Název a evidenční číslo Stavby:	Číslo SO/PS /	Číslo ZBV:
II/102 hr. hl. města Prahy - Štěchovice, rekonstrukce, ETAPA II	/ číslo Změny SO/PS:	
Název stavebního objektu/provozního souboru (SO/PS):	**253/2**	**25**
Opěrné zdi - Davle - Štěchovice - vlevo

Změnový list

Název a evidenční číslo Stavby:	Číslo SO/PS /	Číslo ZBV:
II/102 hr. hl. města Prahy - Štěchovice, rekonstrukce, ETAPA II	/ číslo Změny SO/PS:	
Název stavebního objektu/provozního souboru (SO/PS):	**253/2**	**25.3**
Opěrné zdi - Davle - Štěchovice - vlevo

Věc: Stanovisko TDS k návrhu ZBV č. 25 SO 253 Opěrné zdi – Davle – Štěchovice – vlevo

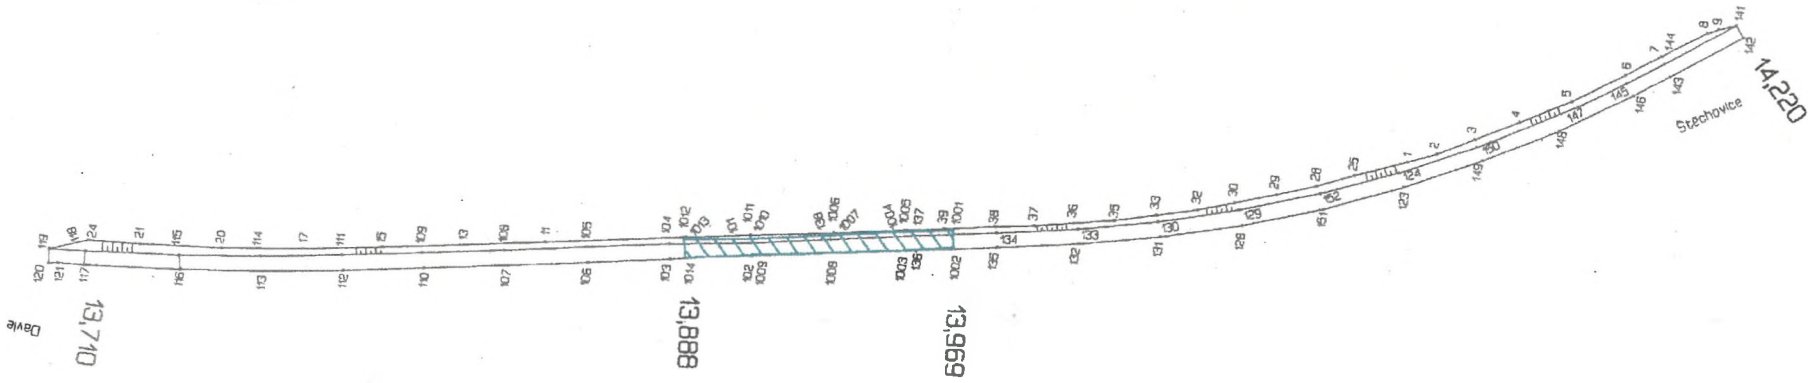
Předmět měření: **SO 253 – OPĚRNÉ ZDI - DAVLE – ŠTĚCHOVICE - vlevo**
Opěrná zeď 63 – km 13,710 – 14,4221 – část 13,710 – 14,220

Celková kubatura výkopu : **3734,9 m³**
z toho skála v km 13,888 – 13,969 : ***377,0 m³***

akce **II/102 Hr. Hl. Města Prahy - Štěchovice, rekonstrukce, etapa II**
SO 253 - OPĚRNÉ ZDI - Davle - Štěchovice - vlevo
Opěrná zeď 63 a 64 - km 14,206 - 14,469 - stavební jáma

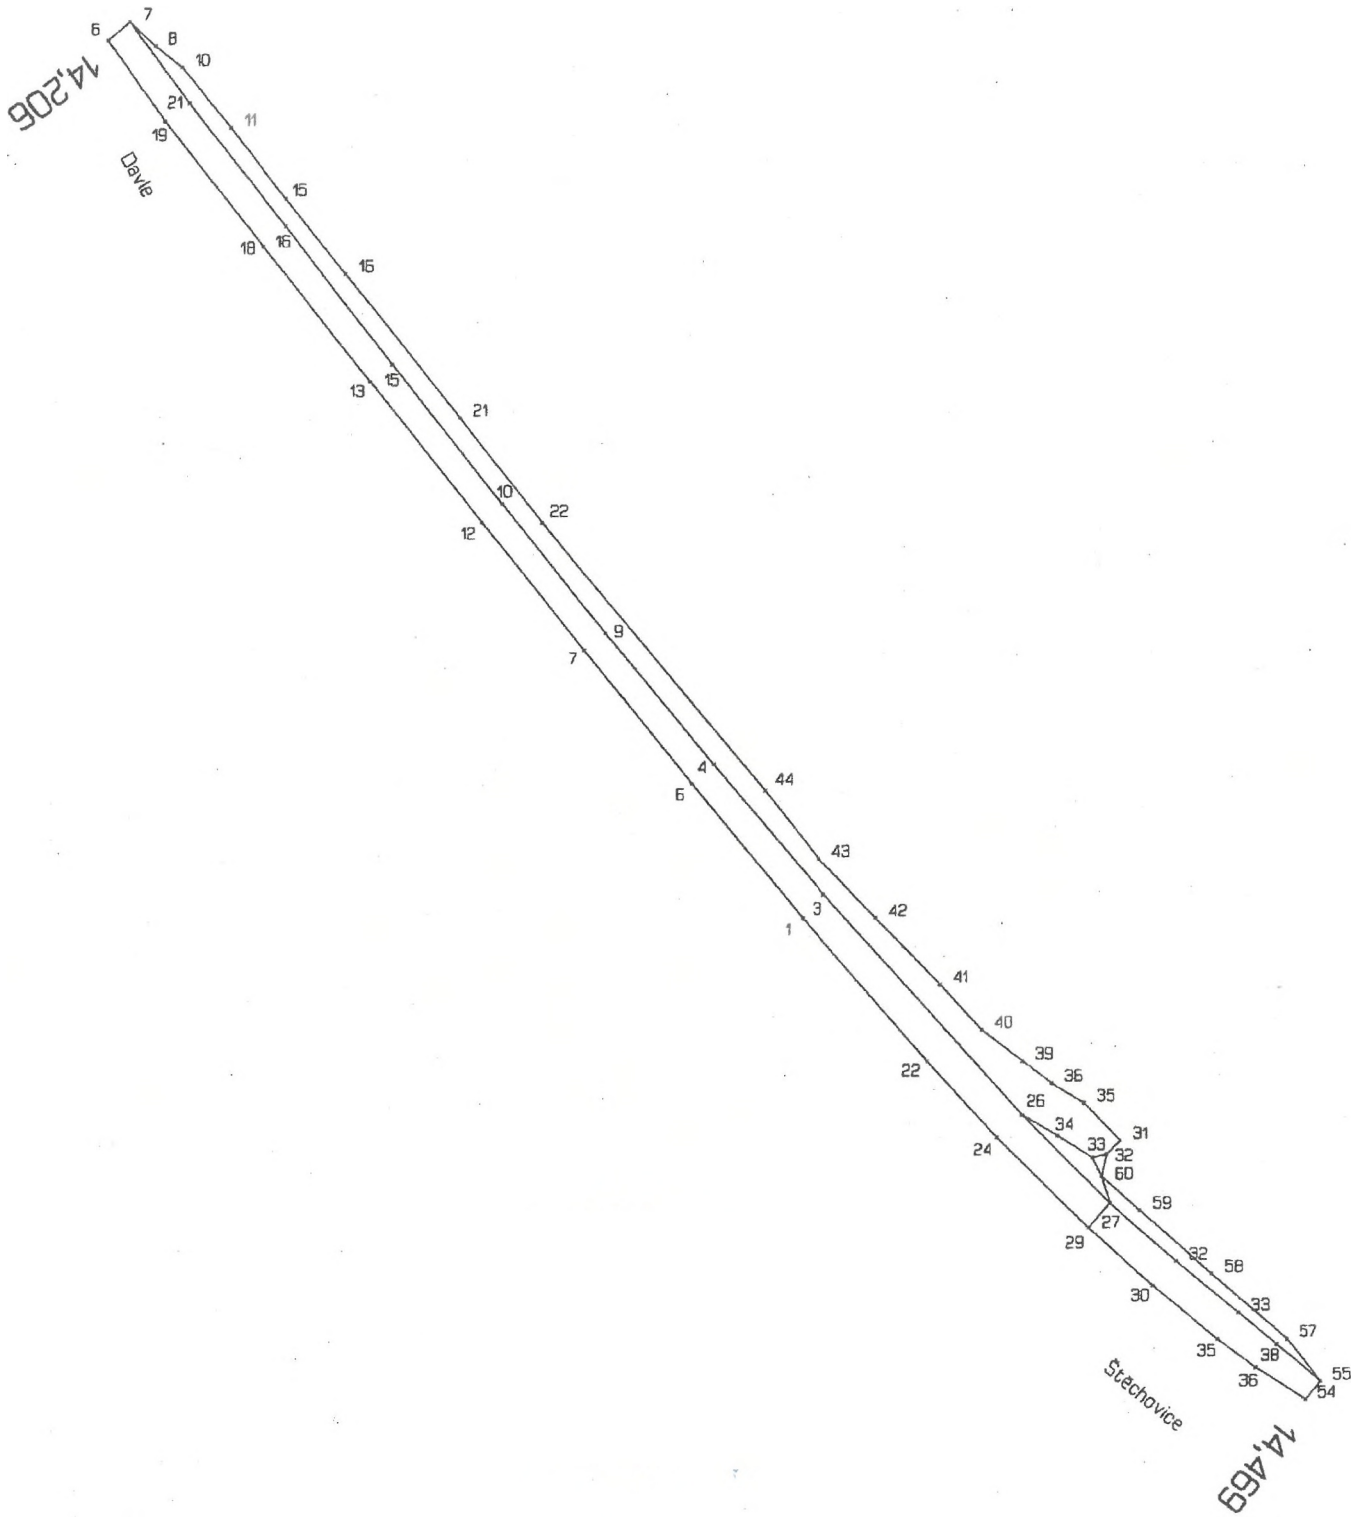
Předmět měření: **SO 253 – OPĚRNÉ ZDI - DAVLE – ŠTĚCHOVICE - vlevo**
Opěrná zeď 63 a 64 – stavební jáma v km 14,206– 14,469

kubatura výkopu : **2089 m^3**
